Datum 24 juli 2018
Referentie 68311/HeM/20180724
Project Eiteren te IJsselstein
Betreft Geohydrologisch vooronderzoek gesloten bodemenergiesystemen
Auteur [REDACTED]
Gecontroleerd door [REDACTED]

MAIL dd 30 januari 2019

Van: [REDACTED]
Verzonden: woensdag 30 januari 2019 14:56
Aan: [REDACTED]
CC: [REDACTED]
Onderwerp: 68311: Gesloten systemen 17 woningen Eiteren te IJsselstein
Bijlagen: 20190130 Dimensionering en interferentie gesloten bodemenergiesytemen Eiteren.pdf

Datum 30 januari 2019
Referentie 68311/HeM/20190130
Betreft 17 Woningen Eiteren te IJsselstein
Auteurs 
Gecontroleerd door

Figuur 2 | Thermisch invloedsgebied (temperatuurverlaging) van de 17 gesloten systemen

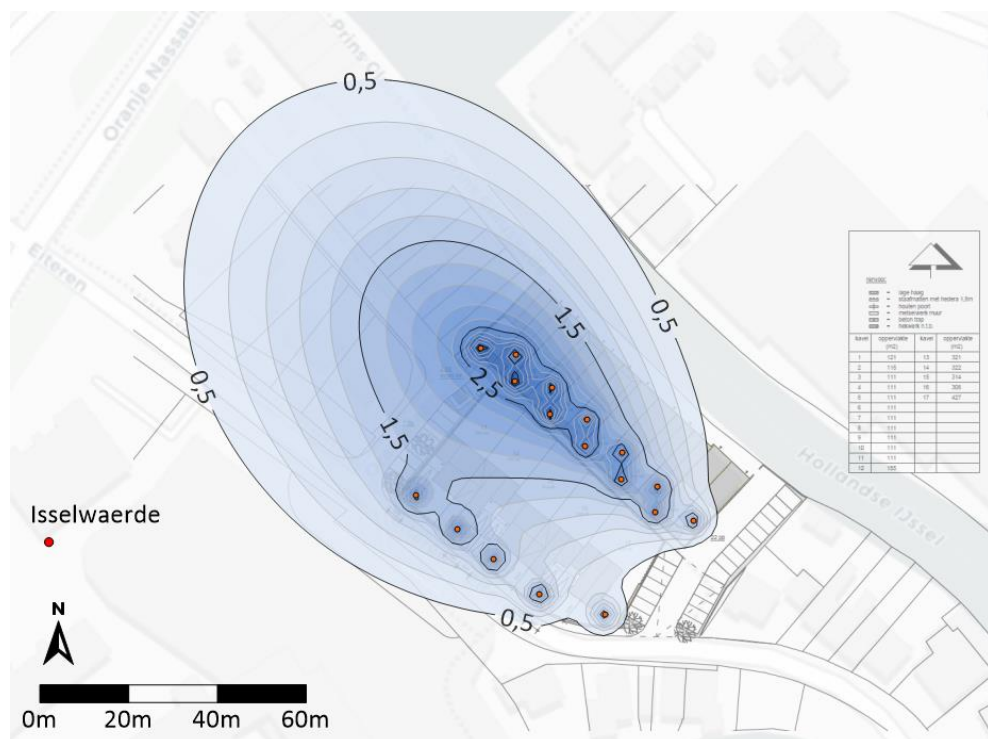
<ul style="list-style-type: none"> • aan te leveren door aannemer/installateur als SPF verklaring • Bronnenplan dient door aannemer te worden aangeleverd. Horizontaal leidingwerk is niet nodig, daar dit in het kader van de melding Besluit lozen buiten inrichtingen geen indieningsvereiste is (1)
Waarom het beeld van figuur 2 verschilt van het beeld uit de temperaturen in de tabel in de bijlage.	In figuur 2 is de temperatuurdaling van de bodem weergegeven indien alle 17 gesloten bodemenergiesystemen in bedrijf zijn (einde winter jaar 25). De temperaturen in de tabel (temperatuurdaling ten gevolge van interferentie) is de daling van de bodemtemperatuur ten gevolge van alle systemen in de omgeving, dus NIET de temperatuurdaling van het eigen bodemenergiesysteem.
Door een figuur toe te voegen van het thermische invloedgebied dat optreedt na stap 3 wordt het verschil mogelijk duidelijk gemaakt.	Er is geen extra figuur toegevoegd. Wel zijn de temperaturen op de locaties van de gesloten systemen, zoals deze zijn opgenomen in figuur 2 weergegeven in de tabel in de bijlage (temperatuurdaling totaal (figuur 2).

Het resultaat van de thermische interferentieberekeningen is weergegeven in Figuur 2. Als minimale temperatuurverlaging is de temperatuurcontour opgenomen van 0,5°C. Het thermisch invloedsgebied van een gesloten bodemenergiesysteem is in bijlage 10 van HUM BE deel 2 namelijk gedefinieerd als het gebied met een temperatuurverandering tot 0,5°C.

Met de thermische interferentieberekeningen is op elke locatie van elk gesloten bodemenergiesysteem ook de temperatuurverlaging berekend ten gevolge van interferentie van alle overige systemen in de omgeving. Hierbij is dus niet de temperatuurdaling van de bodem van het eigen bodemenergiesysteem meegenomen.

De totale temperatuurdaling uit figuur 1, de temperatuurdaling door interferentie én de gemiddelde temperatuur van de bodem ten gevolge van interferentie is voor alle 17 gesloten systemen in de tabel in de bijlage opgenomen.
